# **Progetto di adeguamento dell'opera di presa sul fiume Po della CTE di Ostiglia**

**EP Centrale Ostiglia S.p.A.**

**Verifica di Assoggettabilità a VIA ai sensi  
dell'art. 19 del D.Lgs. 152/2006 e s.m.i.  
[ID\_VIP: 10658]**

**Risposte alle osservazioni degli Enti**

Figura 2.2a Ubicazione sorgenti vibrazionali

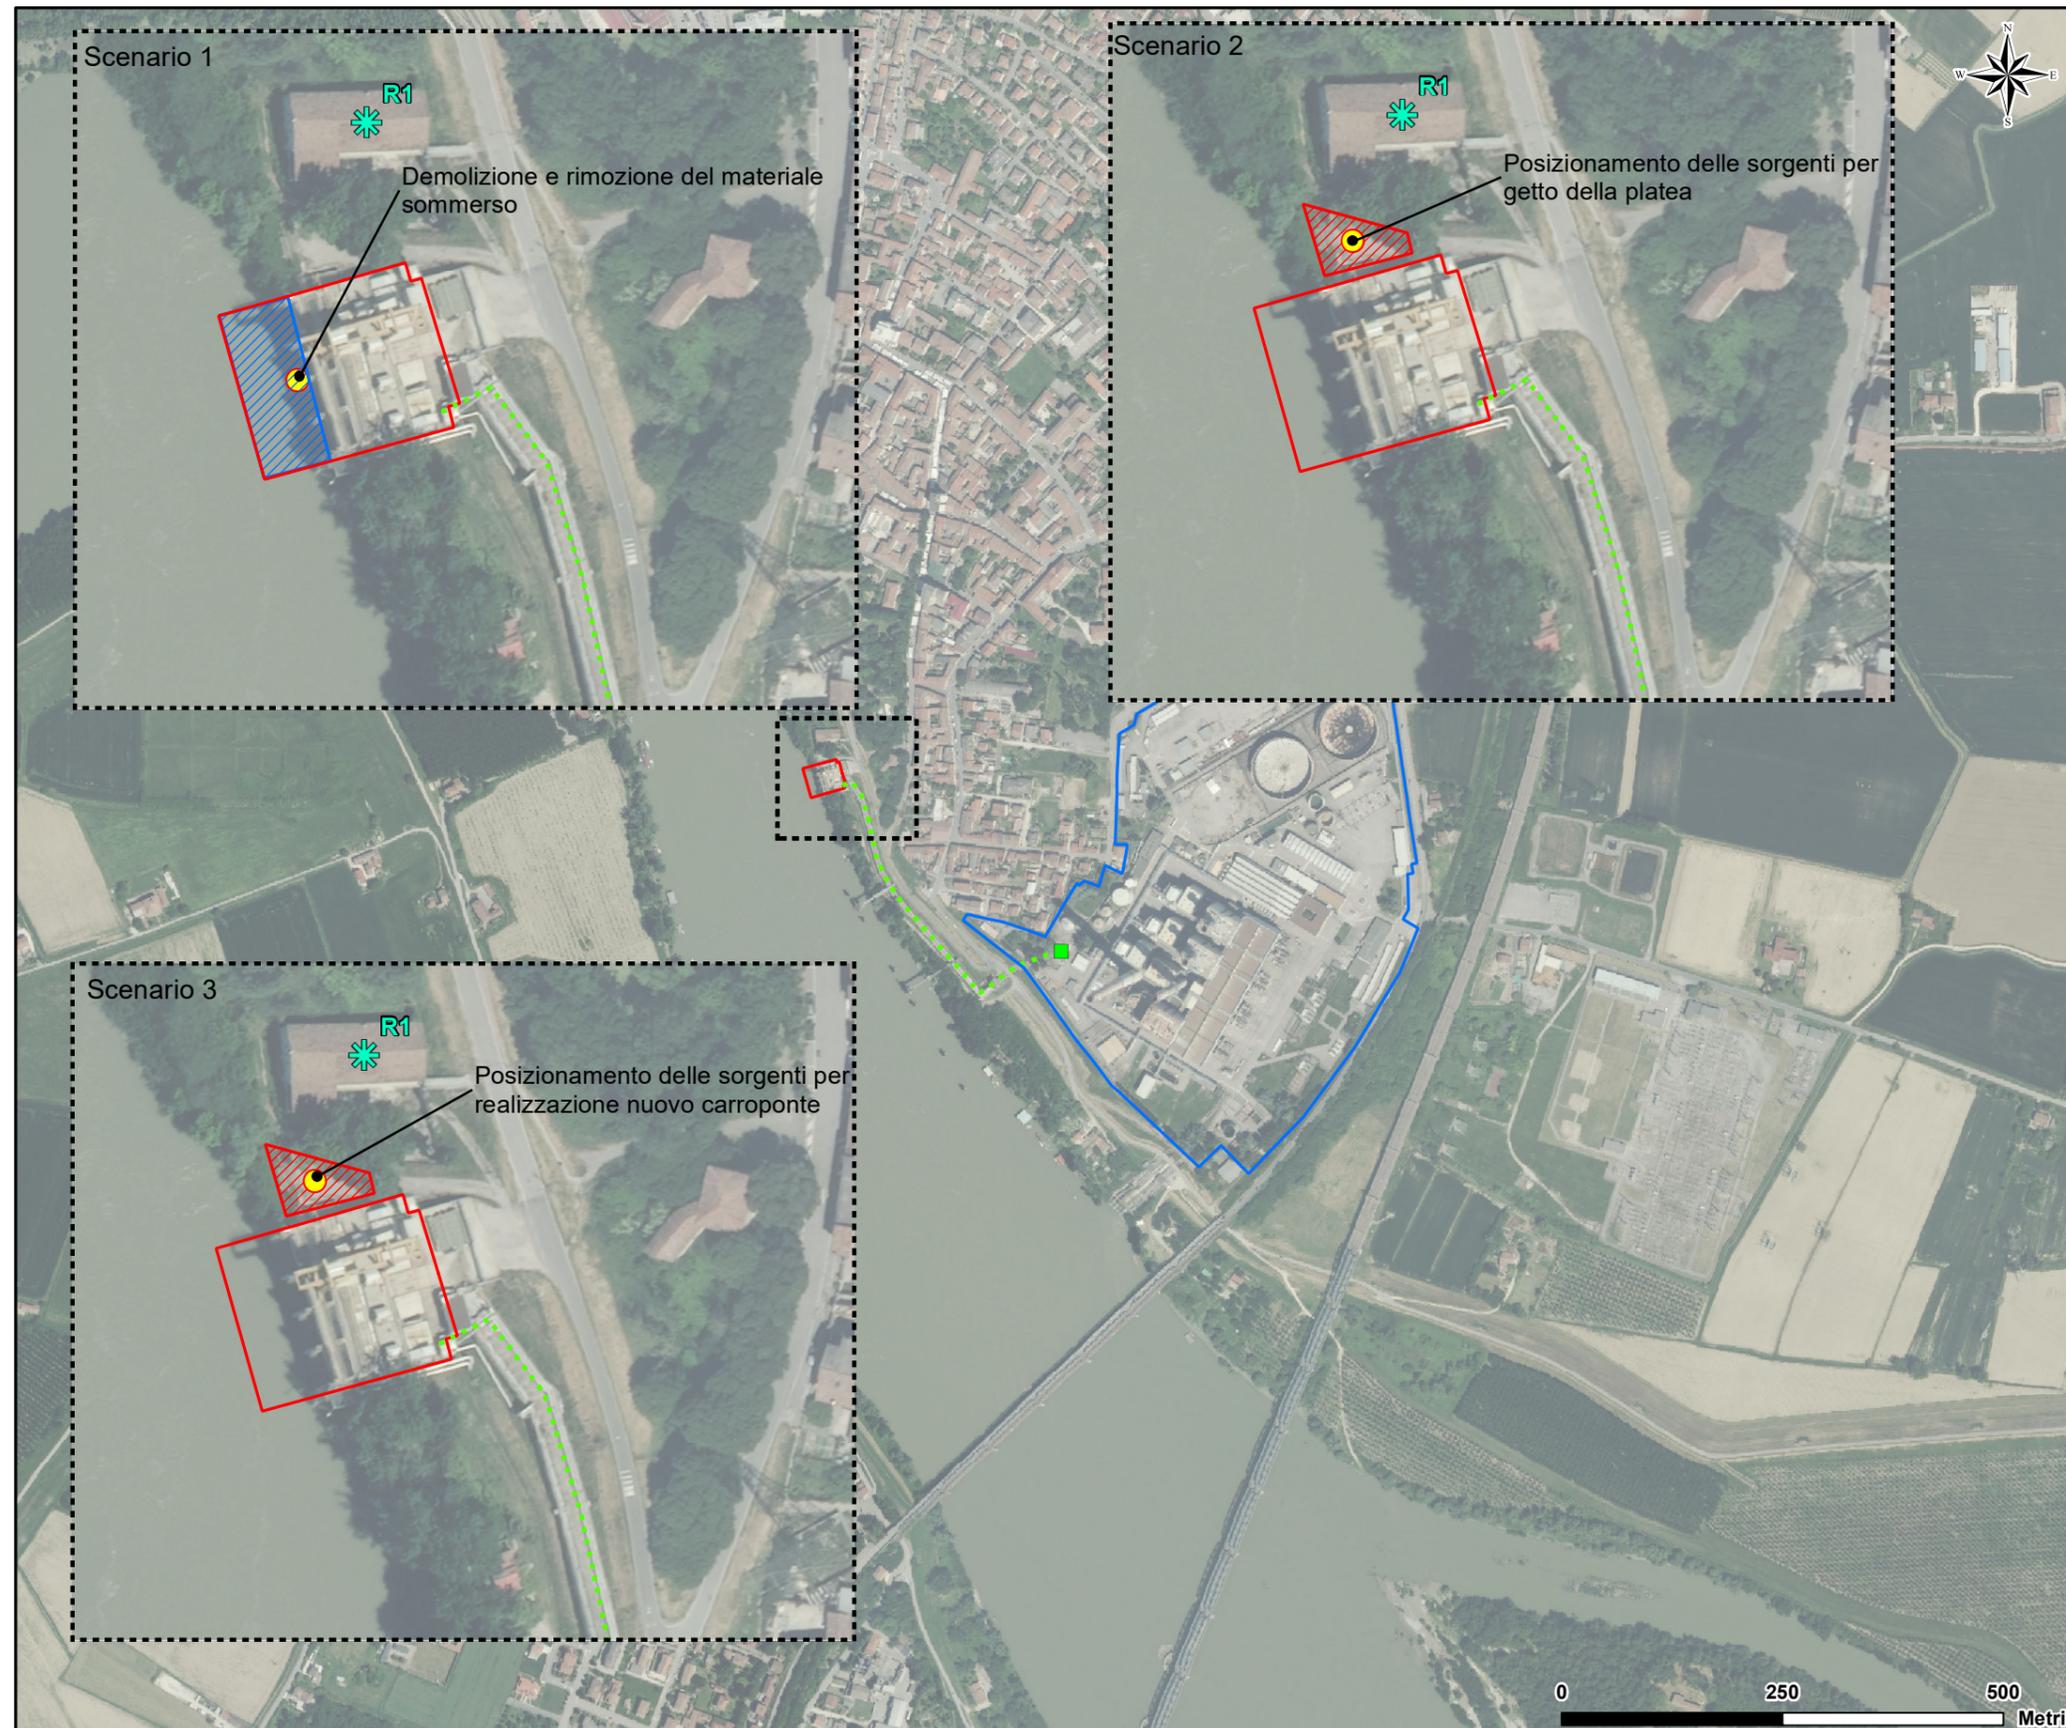
- 2.1. Chiarire in maniera sintetica il percorso valutativo che ha determinato l'esclusione della componente vibrazionale dai possibili impatti sia della fase di cantiere che di esercizio sui recettori più vicini.

Le attività previste per realizzazione delle opere in progetto si svolgeranno nelle aree di lavoro di cui alla Figura 2.2a. Sono state di seguito considerate le fasi lavorative più significative dal punto di vista delle potenziali vibrazioni indotte, sulla base dei macchinari presenti, della tipologia di attività e del cronoprogramma dei lavori. Sono stati quindi individuati gli scenari riportati di seguito.

Il posizionamento delle sorgenti presenti nella Tabella 2.2b è riportato nella Figura 2.2a. non è stata considerata nella presente valutazione l'attività di carico scarico del materiale che avverrà all'interno dell'area di cantiere posta nel comune di Borgo Mantovano, poiché l'unico ricettore presente è posto ad una distanza maggiore di 100 m e pertanto anche in considerazione della tipologia di attività prevista l'impatto vibrazionale su detto ricettore sarà nullo.

Figura 4.3a Griglia sulla bocca di aspirazione delle pompe di rilancio

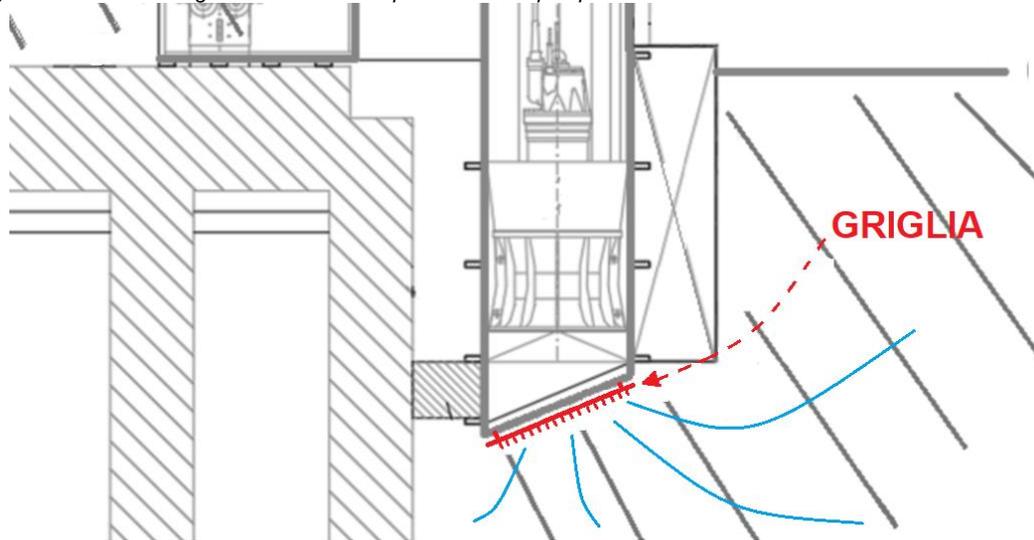
Con riferimento alla nota relativa alla mancanza di dispositivi a protezione dell'ittiofauna durante il normale esercizio delle pompe si specifica che le bocche di presa delle pompe saranno dotate di apposita griglia metallica della stessa tipologia delle griglie fisse già installate nell'opera di presa esistente, atte ad evitare che l'ittiofauna entri nei dispositivi di rilancio.

Tale griglia sarà simile alla tipologia già presente nell'opera di presa per evitare l'ingresso dell'ittiofauna nelle pompe principali del circuito di raffreddamento della Centrale Termoelettrica di Ostiglia.
